**REPÚBLICA DE COLOMBIA
SUPERINTENDENCIA DE INDUSTRIA Y COMERCIO**

Oficio N° 10342

Ref. Expediente N° NC2017/0004345

Título de la solicitud: "MARCO PARA SOPORTAR UN SISTEMA DE BOMBEO, UN MÉTODO PARA FABRICAR UN ENSAMBLE DE SOPORTE Y UN SISTEMA DE BOMBEO HORIZONTAL" (Modificado en el radicado de respuesta NC2017/0004345 del 14 de agosto de 2017).

Ilustración 1: Fig. 9; D1

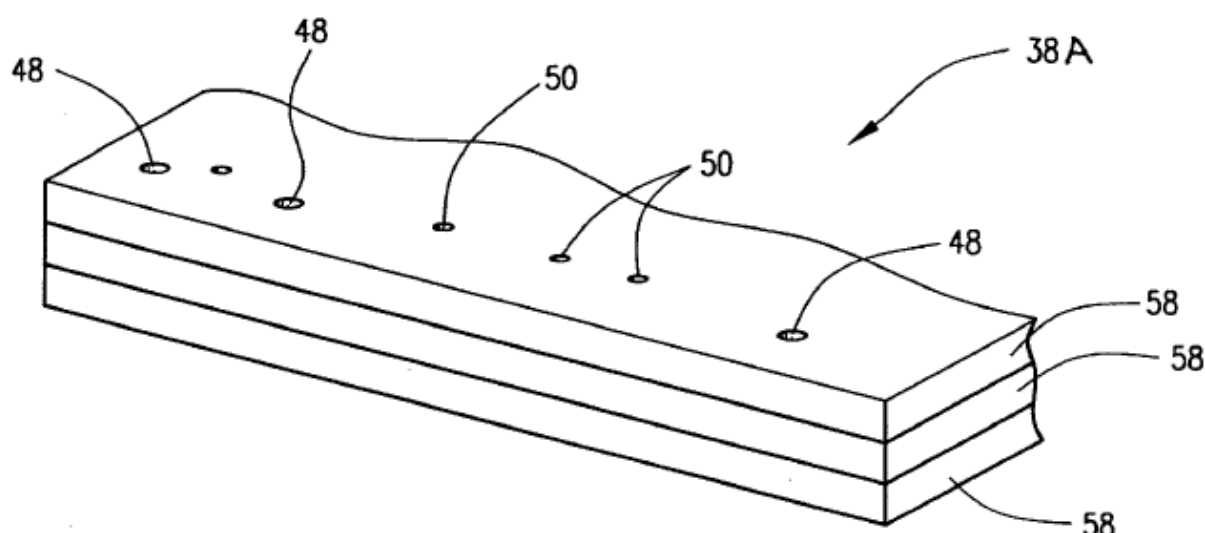
Alinear una placa de soporte superior sobre la parte superior de la placa de soporte inferior; y	
Soldar la placa de soporte inferior a la placa de soporte superior a través de las una o más aperturas de acceso para soldar.	(...) La placa de base 38A se compone de varias placas 58 que se apilan y se sujetan entre sí mediante soldadura, como se muestra, o con sujetadores. (...) (Fig. 9; Col. 4, Ln. 31-33).

De acuerdo con la tabla anterior, las características esenciales del marco de la reivindicación 13 habían sido divulgadas previamente en el documento D1, por lo tanto, la materia reivindicada no es nueva.

- Reivindicaciones 14 y 15: “La placa de base 38A se compone de varias placas 58 que se apilan y se sujetan entre sí mediante soldadura, como se muestra, o con sujetadores.” (Fig. 9; Col. 4, Ln. 31-33).
- Reivindicaciones 17: “La figura 6 muestra la mesa de motor 26 que tiene una pluralidad de aberturas de sujetadores de plataforma 48 y aberturas de sujetadores de motor 50 que reciben los sujetadores de plataforma 46 y sujetadores de motor 42 que se extienden allí para conectar la placa adaptadora 40 a la plataforma de motor como se muestra en la figura 5.” (Col.
